ВНЕШНИЕ РАЗЛИЧИЯ НАТЯЖИТЕЛЕЙ РЕМНЯ 55760

ТЕХНИЧЕСКАЯ ИНФОРМАЦИЯ № 1034

ПРОИЗВОДИТЕЛЬ, МОДЕЛЬ:	
Audi	A6, 80
Ford	Galaxy
Seat	Alhambra, Cordoba, Ibiza II, Inca, Toledo
VW	Caddy II, Golf III, Golf IV, Passat, Polo, Sharan, Vento, Transporter T4

Рис. 1: Модификация с двумя болтами M8 x 35

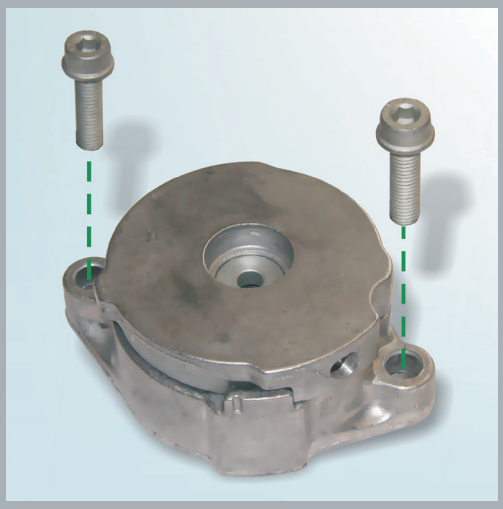
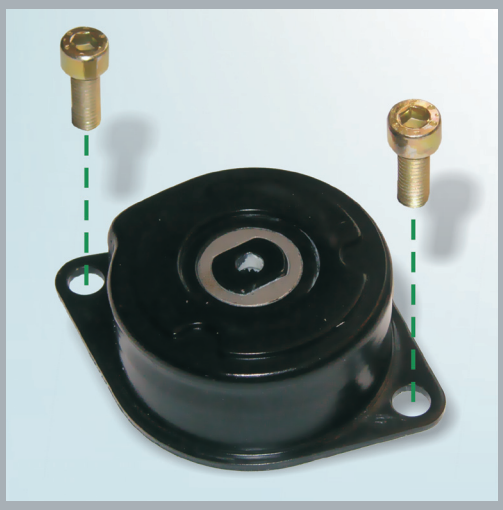
Болты (M8 x 35), которые прилагает компания RUVILLE, следует обязательно использовать, потому что толщина фланца натяжителя ремня 55760 (рис. 1) больше.

При замене натяжителя ремня 55760 в автомобиле могут быть установлены представленные модификации. Компания RUVILLE в настоящее время предлагает модификацию, представленную на рис. 1. Обе модификации соответствуют техническим требованиям.
